Gemeinde Apen
Bebauungsplan Nr. 139 „Südlich der Großen Norderbäke“

Abwägung der Stellungnahmen zur frühzeitigen Beteiligung der Behörden und sonstigen Träger öffentlicher Belange gemäß § 4 (1) BauGB und zur frühzeitigen Beteiligung der Öffentlichkeit gemäß § 3 (1) BauGB

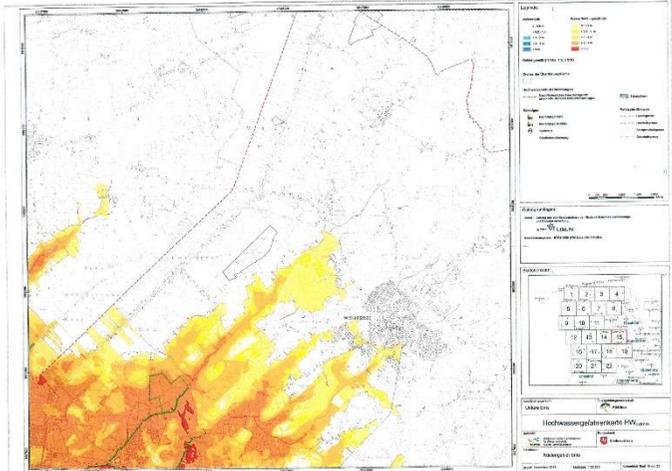
Nr.	Träger öffentlicher Belange Schreiben vom ...	Stellungnahme	Planungsrechtliche Vorgaben Abwägung/Beschlussempfehlung
	<p>Fortsetzung Landkreis Ammerland</p>	<p>Es wird dringend empfohlen, diesen Bereich aus der Bebauung herauszunehmen und als Deichschutzzone zu überplanen, auch ist mit dem Leda-Jümme-Verband abzustimmen, ob eine 25 m breite Deichschutzzone aus deichrechtlicher Sicht ausreichend ist. Entsprechende Beteiligungen für Vorhaben innerhalb der Deichschutzzone wären aber auch dann noch in jedem Baugenehmigungsverfahren durchzuführen. Bei Baugenehmigungsverfahren wäre vor Abgabe der Erklärung eine Ausnahme zu beantragen und die Ausnahmegenehmigung abzuwarten, da sonst eine bußgeldbewährte falsche Erklärung abgegeben wird.</p> <p>Auch die Untere Wasserbehörde weist darauf hin, dass der Bereich in Höhe des Wohnhauses "Kleine Mühlenstraße 28" durch Kennzeichnung einer 25 m breiten Deichschutzzone zu überplanen ist, um so zukünftig bauliche Anlagen in diesem Bereich auszuschließen.</p> <p>Die Oberflächenentwässerung ist noch nachzuweisen. Hierfür ist ein Entwässerungskonzept mit den bestehenden und den zukünftig vorgesehenen Entwässerungsreinrichtungen bei der Unteren Wasserbehörde des Landkreises einzureichen. Aus den Unterlagen muss erkennbar sein, dass die Erschließung des Gebietes sichergestellt wird.</p> <p>Die Planzeichnung ist entsprechend anliegender Gefahrenkarte (Anlage 1) des Niedersächsischen Landesbetriebs für Wasserwirtschaft, Küsten- und Naturschutz (NLWKN) um folgenden Vermerk zu ergänzen: "Gemäß § 9 Abs. 6 a Satz 2 BauGB werden die Flächen im Plangebiet als Risikogebiet im Sinne des § 73 Absatz 1 Satz 1 des Wasserhaushaltsgesetzes (WHG) vermerkt."</p>	<p>Die Hinweise zur Deichschutzzone sowie zu § 16 NDG werden zur Kenntnis genommen. Der Bebauungsplan berücksichtigt, dass an die Plangebietsgrenze das Fließgewässer „Große Norderbäke“ grenzt und weist daher eine 25 m tiefe Deichschutzzone aus. Im Bereich des Bestandsgebäudes wird der Abschnitt als nicht überbaubare Fläche in gleicher Tiefe festgesetzt. Der Leda-Jümme-Verband wird im Rahmen des Bebauungsplanverfahrens beteiligt. Es wurden keine grundsätzlichen Bedenken geäußert. Die Gemeinde Apen sieht die Beantragung einer Ausnahmegenehmigung vor. Der Verband wird im Genehmigungsverfahren beteiligt.</p> <p>s.o.</p> <p>Der Hinweis wird beachtet. Für den Bebauungsplan wurde ein Entwässerungskonzept erarbeitet. Dieses sieht vor, dass ein Rückhalteraum für die Entwässerung an das Gewässer III. Ordnung Nr. 2.19.08 angeordnet wird. Dazu wird das Verbandsgewässer ab Einleitstelle Fliederstraße bis zum geplanten Drosselbauwerk als Verbandsgewässer aufgehoben und der Gemeinde Apen übergeben. Das im Bebauungsplan festgesetzte Regenrückhaltebecken ist ausreichend dimensioniert. Der Graben aus Einleitung Fliederstraße kann als Reserve genutzt werden und sollte entsprechend gepflegt werden. Eine schadlose Oberflächenentwässerung kann damit gewährleistet werden. Die Ergebnisse des Konzepts werden in die Planungsunterlagen eingearbeitet.</p> <p>Der Hinweis wird beachtet. Auf der Planzeichnung wird ein Hinweis zur Lage des Plangebietes im Risikogebiet im Sinne des § 73 Abs. 1 Satz 1 WHG ergänzt.</p>

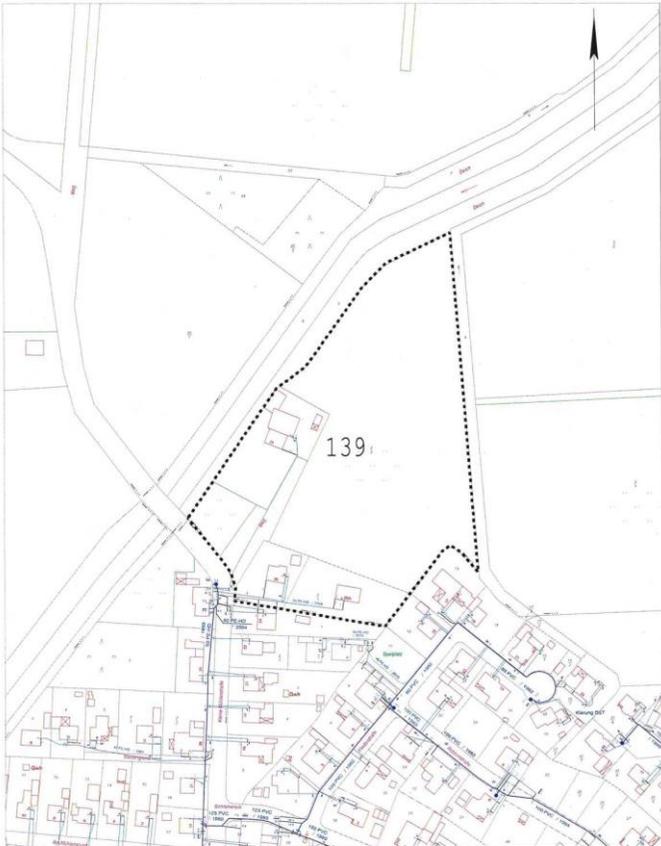
4	Sweco GmbH für die EWE Wasser GmbH Altenwalder Chaussee 100 27472 Cuxhaven 12.11.2020	<p>Vielen Dank für die Beteiligung am o.g. Vorhaben. Stellvertretend für die EWE Wasser GmbH haben wir die uns zur Verfügung stehenden Unterlagen fachtechnisch geprüft.</p> <p>Hinsichtlich der Auslastung des vorhandenen Kanalnetzes sollte es bei Anschluss des geplanten Erschließungsgebietes keine Probleme geben. Wir weisen jedoch darauf hin, dass es bei Erschließung weiterer Gebiete mit Anschluss an das vorhandene Kanalsystem zu Problemen kommen könnte.</p> <p>Der Anschluss des geplanten Gebietes kann, aufgrund einer geringen Anschlusstiefe (1,49 m unter OK Straße) am Anschlussschacht in der "kleinen Mühlenstraße", voraussichtlich nicht im freien Gefälle erfolgen, sodass in der weiteren Planung ein Pumpwerk berücksichtigt werden sollte.</p>	<p>Der Hinweis wird zur Kenntnis genommen.</p> <p>Der Hinweis wird für die vorliegende Planung sowie ggf. anschließende Planungen zur Kenntnis genommen.</p> <p>Der Hinweis wird beachtet. Das Pumpwerk soll in Abstimmung mit dem Entwässerungskonzept innerhalb der öffentlichen Flächen liegen. Eine zeichnerische Darstellung ist daher nicht erforderlich. Die Begründung wird um einen Hinweis ergänzt.</p>
